共通仕様書の変更修正について

〔別　表　②〕

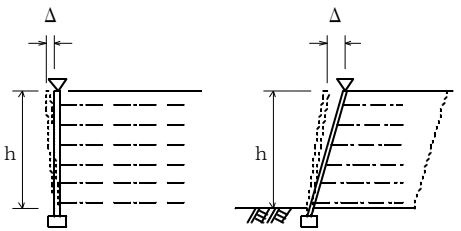
編	章	節	条	枝番	工　種	測定項目		規格値	測定基準	測定箇所	摘要
10 道路編	1 道路改良	5 擁壁工	7		補強土壁工 （補強土〔テールアルメ〕壁工法） （多数アンカー式補強土工法） （ジオテキスタイルを用いた補強土工法）	基準高 ▽		±５０	施工延長４０ｍ（測点間隔２５ｍの場合は５０ｍ）につき１箇所、延長４０ｍ（又は５０ｍ）以下のものは１施工箇所につき２箇所

高さ h	h＜３ｍ	－５０			
							h≧３ｍ	－１００			
						鉛直度 Δ		±0.03h かつ ±300以内			
						控え長さ		設計値以上			
						延長 L		－２００	１施工箇所毎
